DEPARTAMENTO DE EVALUACIÓN DE ESTUDIOS DE IMPACTO AMBIENTAL
INFORME TÉCNICO DE INSPECCIÓN No. 025-2023

Proyecto:	MATADERO PECUARIO DE CHEPO	Categoría:	II
Promotor:	EMPRESA SERVICIOS INDUSTRIALES PECUARIOS DE CHEPO, S.A.		
Representante Legal:	EVELIO PERALTA CORDOBA		
Localización del Proyecto:	CORREGIMIENTO Y DISTRITO DE CHEPO, PROVINCIA DE PANAMÁ		
Fecha de inspección:	25 DE MAYO DE 2023		
Fecha del Informe:	29 DE MAYO DE 2023		
Participantes:	Desiree Samaniego- Consultora ambiental Jorge A. García – Consultor ambiental Evelio Peralta- Representante legal ESIPSA Francisco Arria- ESIPSA Roberto Licle - ESIPSA Pedro Frias- ESIPSA José Jaramillo – Sección de Evaluación Regional MiAMBIENTE Panamá Este Rubis Pérez- Sección de Forestal Regional MiAMBIENTE Panamá Este Victoria Hurtado- MiAMBIENTE-DSH Yajaira Chung –MiAMBIENTE – DEIA Karen Salazar – MiAMBIENTE – DEIA

Foto 4. Vista del polígono que se encuentra conformado por gramíneas.

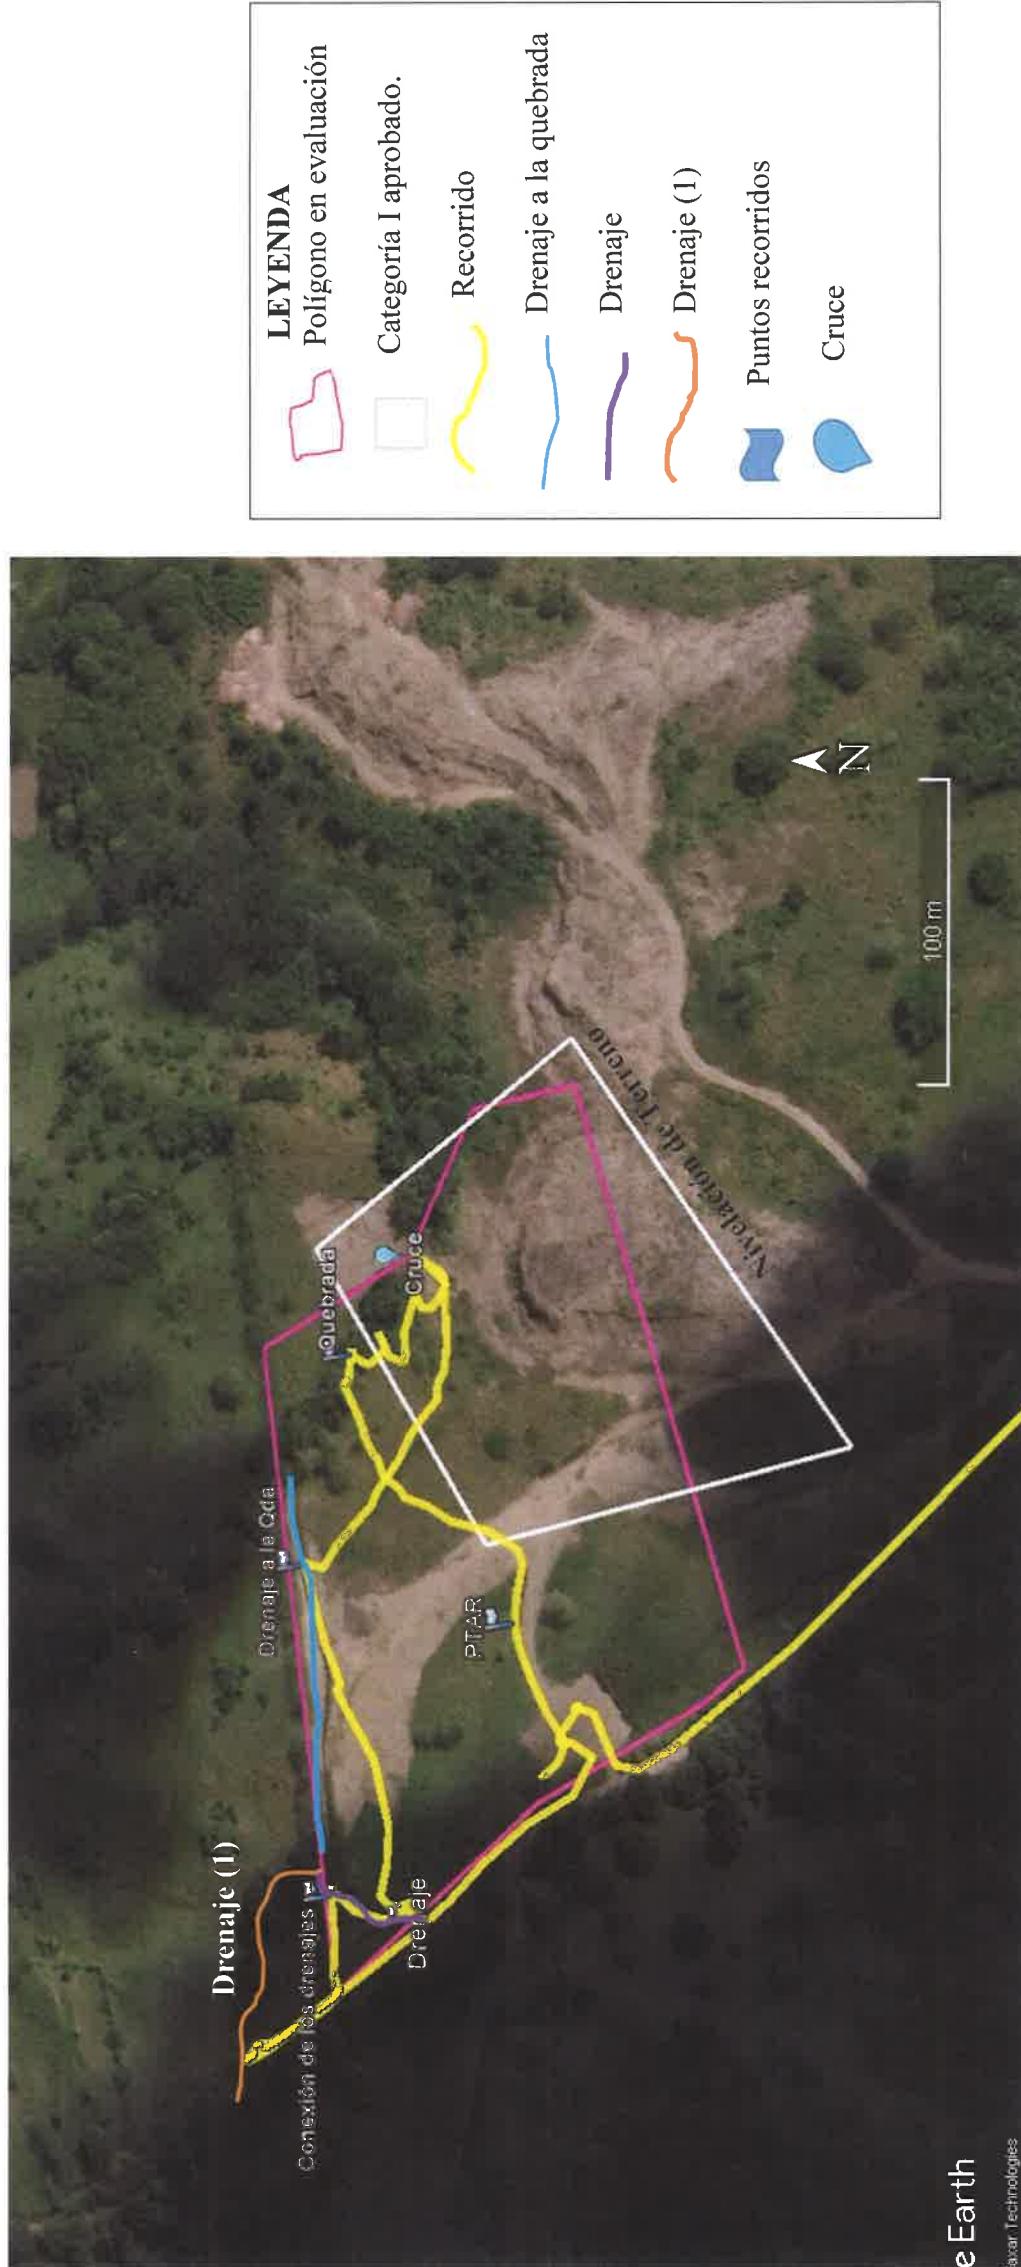
- La vegetación del área del proyecto se encuentra principalmente cubierta por gramínea, algunos árboles dispersos, en los alrededores cercas vivas, y el bosque de galería de la quebrada continua al área. (ver fotos 3, 4 y 5).
